**Pratica ARPAE – Area Autorizzazioni e Concessioni Metropolitana n. 5647/2019**

**PROCEDURA di ValSAT art. 18 L.R. 24/2017**

**Istruttoria di ValSAT del Piano Urbanistico Attuativo relativo agli ambiti ANS\_C1.3 e AUC4 Capoluogo.**

### RELAZIONE ISTRUTTORIA

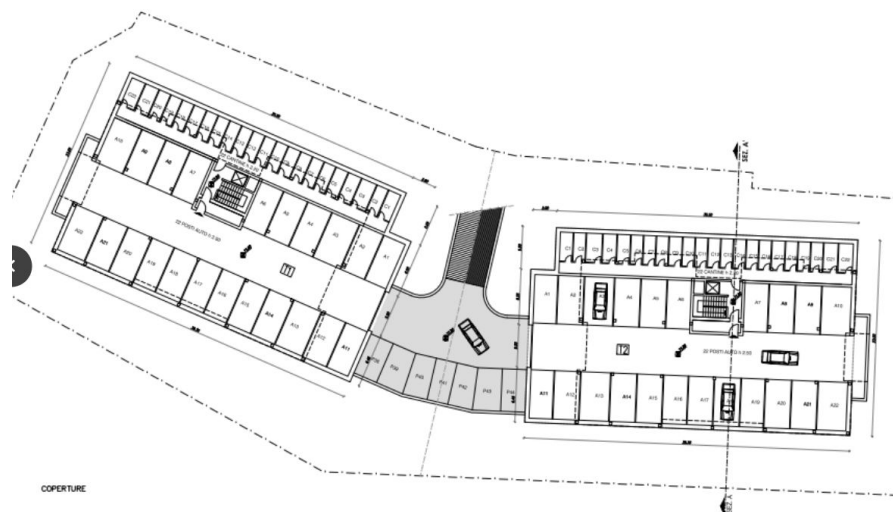
Si prende atto di quanto evidenziato anche nelle relazioni geologiche effettuate nei due comparti e, considerata la disomogeneità dei terreni localmente caratterizzati da livelli sabbiosi, si conferma la necessità di una implementazione delle indagini geognostiche da eseguire ad

hoc per ogni fabbricato, commisurate all'importanza di ogni intervento, così come ulteriori verifiche della liquefazione e dei cedimenti, in risposta ai requisiti delle NTC 2018.

Tali approfondimenti dovranno essere svolti nelle relazioni geotecniche da presentare in fase di richiesta di permesso di costruire e di autorizzazione sismica.
